COMMUNES : BEAUVILLIERS, THEUVILLE

# REPONSES A L'AVIS DE LA MISSION REGIONALE D'AUTORITE ENVIRONNEMENTALE N°2023-4217 DU 16 JUIN 2023

JUILLET 2023

Figure : représentation de l'analyse tout-linéaire pour Beauvilliers et le hameau de Hombières.

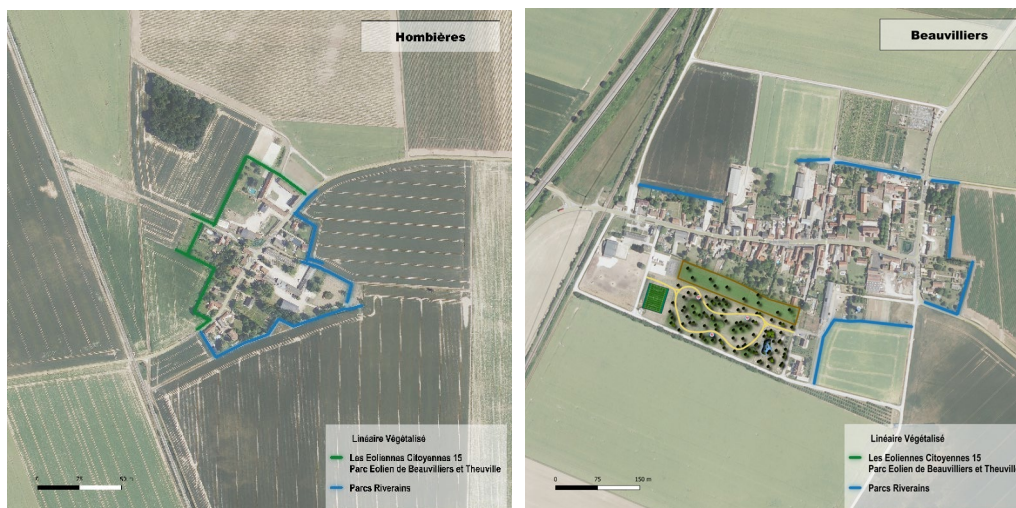
L'étude d'impact propose une représentation graphique intéressante des résultats de l'analyse de saturation visuelle. Ce type de représentation permet de définir quel indice est le plus significatif dans la zone : dans le cas présent l'angle d'occupation de l'horizon. À partir du graphique comparatif ci-dessus, qui reste néanmoins à compléter avec l'intégralité des projets en cours d'instruction, le dossier indique que le projet « influencera principalement les angles d'occupation mais que les angles de respiration resteront dans la plupart des cas identiques à l'état initial. » Or pour les hameaux de Mauloup, des Hombières et de Mésangons, les espaces de respiration seront également significativement affectés avec des réductions respectives de 24, 28 et 31°. Au regard de ces éléments et du contexte éolien dense, il ne peut alors pas être conclu que « l'effet d'encercllement sera donc réduit. »

En outre, si l'étude de saturation visuelle avait pris en compte l'ensemble des parcs en instruction (principalement le parc éolien de Beauvilliers-Theuville), les niveaux de saturation visuelle auraient été encore plus élevés. Ainsi, même si ce projet éolien s'axe dans la continuité du parc des Eoliennes Citoyennes 11, le secteur présente un fort niveau de saturation visuelle et un effet d'encercllement depuis de nombreux bourgs et hameaux.

L'autorité environnementale est en désaccord avec les conclusions relatives à une faible influence du projet.

- reprendre l'évaluation paysagère en prenant en compte l'ensemble des projets connus car le dossier est incomplet à ce stade ;
- réévaluer l'effet d'encercllement.

A l'issue de l'analyse de saturation et d'encerclement globale pour les 2 projets, « Les Eoliennes Citoyennes 15 » et le « Parc Eolien de Beauvilliers et Theuville », vis-à-vis des hameaux / habitations auprès desquels ces 2 projets apportent une évolution de la saturation : il est possible de déterminer un linéaire de végétalisation brise-vue, pour réduire la contribution de chacun des parcs, et même d'isoler puis pondérer la contribution de chacun de ces projet parmi la totalité des impacts des éoliennes du Bassin éolien.

Cette « analyse du tout linéaire », permet de définir une mesure de réduction particulièrement bien adaptée aux résultats de l'analyse de saturation / encerclement lorsque celle-ci fait apparaître une influence sur les angles d'occupation et de respiration.

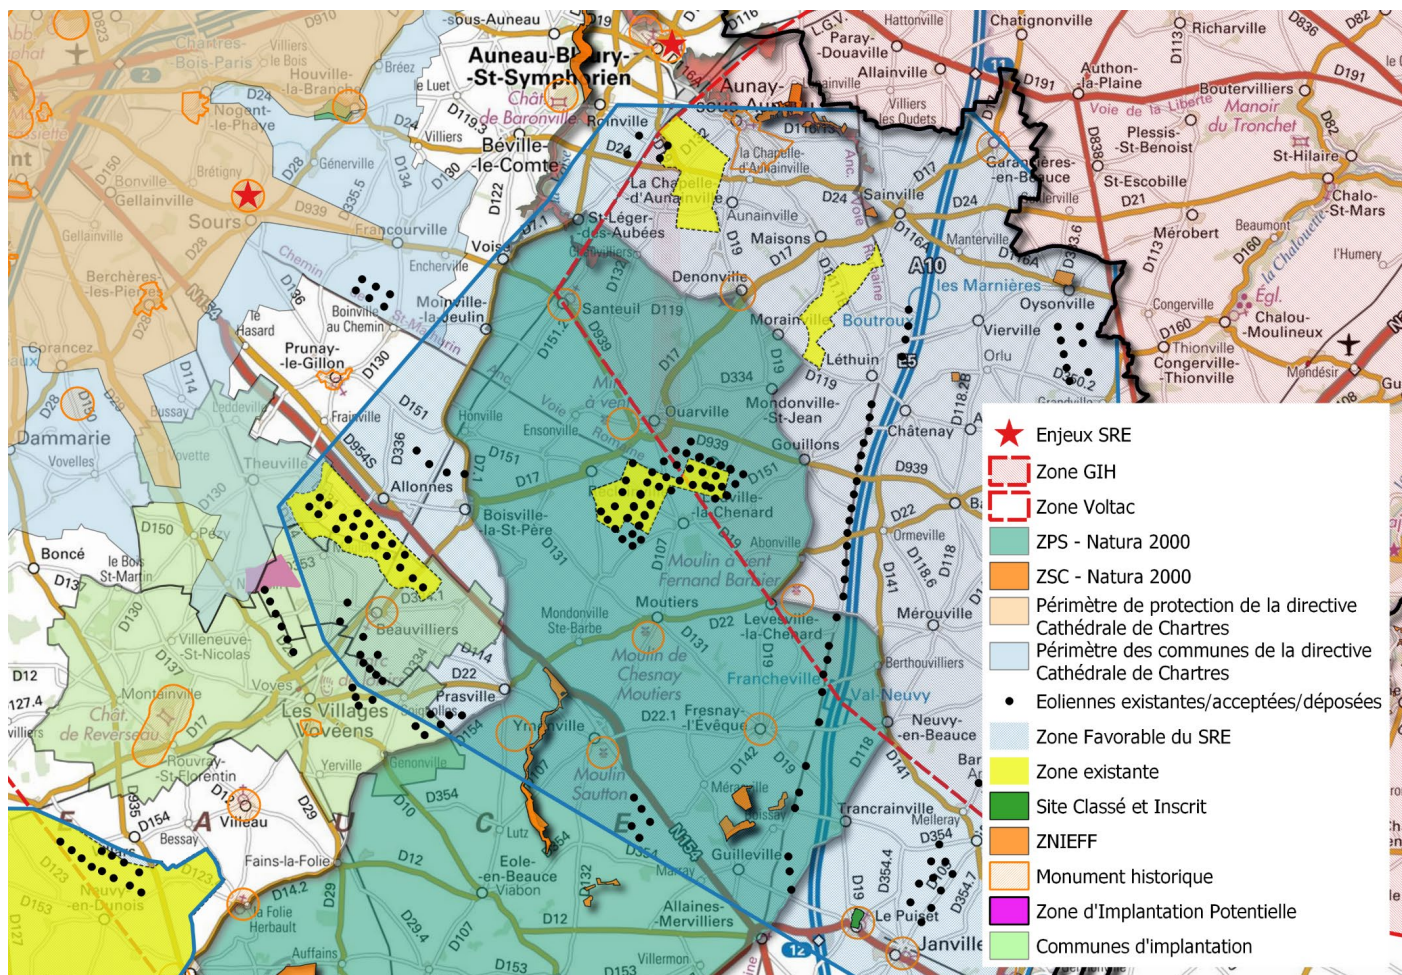
Le dossier mentionne cinq variantes d'implantation, consistant en une extension du parc éolien des Éoliennes Citoyennes 11, et les compare succinctement, et sans réelle analyse, sur la base de critères techniques, environnementaux et humains. La variante retenue a été considérée par le pétitionnaire comme étant celle de moindre impact. Néanmoins, il s'avère qu'elle s'implante dans un secteur éolien particulièrement dense et elle vient accentuer une situation de saturation visuelle et d'encerclement déjà forte.

Aussi l'étude d'impact ne fait pas état de prospections qui auraient pu permettre d'identifier d'autres sites possibles pour conduire un projet de même nature et de comparer leurs impacts respectifs. En conséquence, l'autorité environnementale constate que le choix de localisation du projet n'apparaît pas issu d'une véritable analyse des alternatives à l'aménagement proposé, telle que requise par l'article R. 122-5 II alinéa 7 du code de l'environnement, qui impose que soit présentée « une description des solutions de substitution raisonnables qui ont été examinées par le maître d'ouvrage, en fonction du projet proposé et de ses caractéristiques spécifiques, et une indication des principales raisons du choix effectué », notamment au regard de son impact sur l'environnement.

- **de présenter une analyse de solutions de substitution à l'échelle d'un territoire pertinent ;**
- **compte tenu des incidences résiduelles en matière de paysage et de biodiversité, de proposer de nouvelles mesures d'évitement.**
